# HICスリー移替えの進捗状況

2022年5月31日

東京電力ホールディングス株式会社

# コメント回答

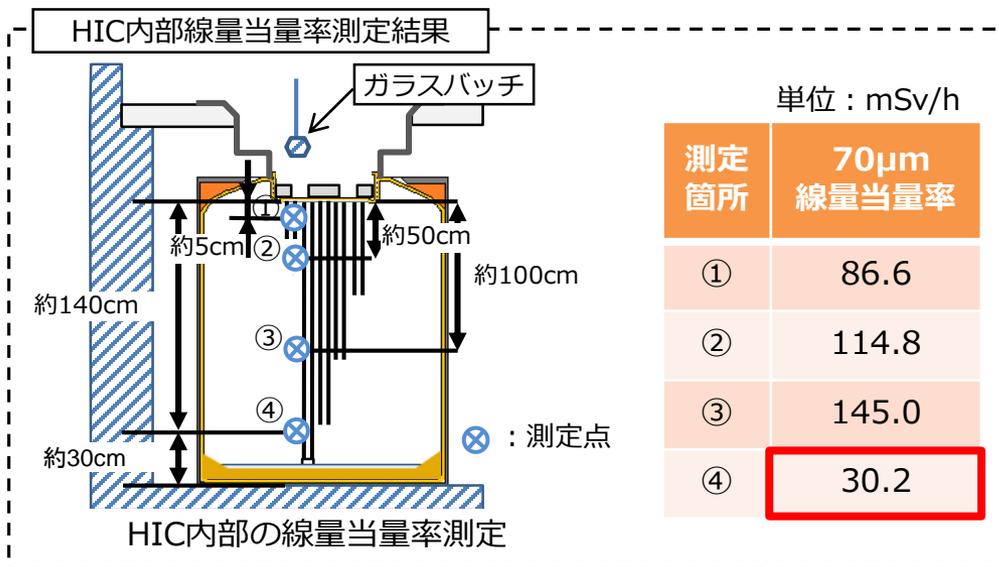
- コメント

内部調査結果から線源強度を評価し、5,000kGyの評価計算のベースになっている線源強度とマッチしているかどうか確認すること。(安井交渉官)

- HIC内部調査におけるHIC内部の線量当量率の測定結果から、解析コードを用いてHIC底部のスラリー濃度を評価した。

- ・ HIC内部調査を実施したHIC2基のなかでスラリー量が多かった1基について、底部のスラリーから最も近い測定点における線量当量率から、HIC底部炭酸塩スラリーのSr-90濃度を評価した。

- ・ 評価モデルは、図の通りHIC底部に炭酸塩スラリーが一様に沈殿しているものとし、壁面・内部構造に付着した炭酸塩スラリーからの線量寄与はないものとした。

HIC	外表面線量当量率 mSv/h	Sr-90濃度評価値※ (HIC外表面線量 測定結果より) Bq/cm <sup>3</sup>	Sr-90濃度評価値 (内部調査より) Bq/cm <sup>3</sup>
PO653765-498	0.574	4.04E+06	2.1E+05

- 内部調査時の線量当量率測定結果から解析により評価したスラリーのSr-90濃度は、HIC外表面線量測定結果より換算係数により評価した値より1桁低い値となった。
  - ✓ 今回の評価では、HIC内部の線量当量率測定値がHIC底部のスラリーの他に壁面及び内部構造物に付着したスラリーからの影響を受けず、すべて底部のスラリーのみからの寄与だったものとして評価しているため、実態より高い評価値となっている。
  - ✓ 他方で今回の評価では、スラリー上部の上澄み水の影響を考慮しておらず、上澄み水があった場合、実態より低い評価値となっている。
- 壁面及び内部構造物に付着したスラリーの影響、上澄み水の影響を考慮することにより評価の精度は向上すると考えられるがこれらの影響を正確に把握することは現状では困難であるため、Sr-90濃度に関しては引続き換算係数を用いて評価を行うこととする。

## 主な外部被ばく対策

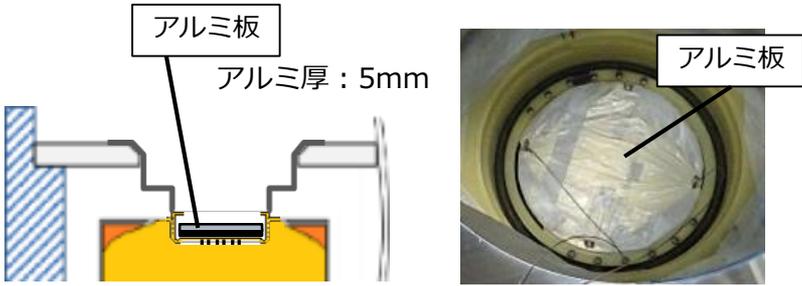
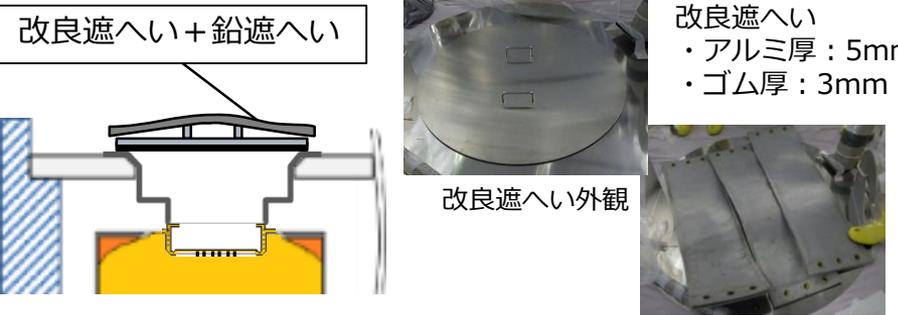
- 安全対策についてSr-90濃度が低いHIC1基目の移替え時のものと移替え対象HIC4基目の移替え時のものを整理し、変更の経緯等を併せて記載

Sr-90濃度が低いHIC1基目の移替え時	移替え対象HIC4基目の移替え時
<p>HIC開口部近接作業時の装備</p> <ul style="list-style-type: none"> <li>・電動ファン式全面マスク ・カバーオール</li> <li>・ゴム手袋（二重） ・長靴 ・APD（胸部）</li> <li>・ガラスバッジ（胸部） ・頭用ガラスバッジ（水晶体）</li> <li>・足用バッジ（末端部） ・アノラック上下</li> <li>・β線遮蔽手袋 ・β線遮蔽スーツ</li> <li>・オフラインAPD(胸部)(遮蔽スーツ着用者のみ)</li> </ul>	<p>左記の装備に移替え対象HIC1基目の移替え作業より水晶体の被ばく防止対策としてアクリルフェイスシールド(1cm厚)を追加</p>
<p>日ごとの被ばく量の管理値 (<math>\gamma</math>:0.8mSv/日, <math>\gamma+\beta</math>:5.0mSv/日)</p>	<p>変更なし</p>
<p>フィルパン上への遮へいとしてのアルミ板設置</p>  <p>アルミ板設置時イメージ      アルミ遮へい設置後のフィルパン外観 (外周部に若干の隙間有り)</p>	<p>移替え対象HIC1基目の移替え作業から床下ピットの蓋開口部全体を閉止する形の改良遮へいと鉛遮へいを導入</p>  <p>改良遮へい+鉛遮へい</p> <p>改良遮へい ・アルミ厚：5mm ・ゴム厚：3mm</p> <p>改良遮へい外観</p> <p>改良遮へい+鉛遮へい外観</p>
<p>移送完了後、作業エリアの雰囲気線量の上昇防止のためにSEDS配管内フラッシングとエアブローを実施</p>	<p>変更なし</p>
